株式会社ミスミ
日本企業体
ME 事業グループ
新領域開発グループ「高圧用ねじ込み継手」仕様変更のご案内

高圧用ねじ込み継手

2. 仕様変更箇所

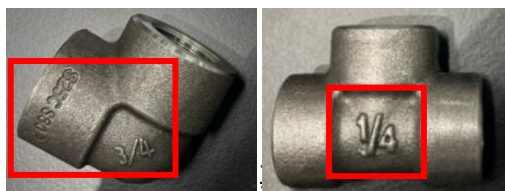
変更内容	変更対象	変更前	変更後
本体材質	SG□□□	S25C	S25C 相当
	SU□□□/SL-SU□□□/ SH-SU□□□/SHD-SU□□□	SUS304	SUS304 相当
刻印	全タイプ	一部商品 鋳出し刻印	全商品 印字刻印
外観	SGPPSH/SUTPSH/SL-SUTPSH/ SH-SUTPSH/SHD-SUTPSH	素材面	ブラスト加工面
梱包	SG□□□/SU□□□	梱包仕様変更詳細ご参照

材質は相当材となりますが、機能上の変更はございません。
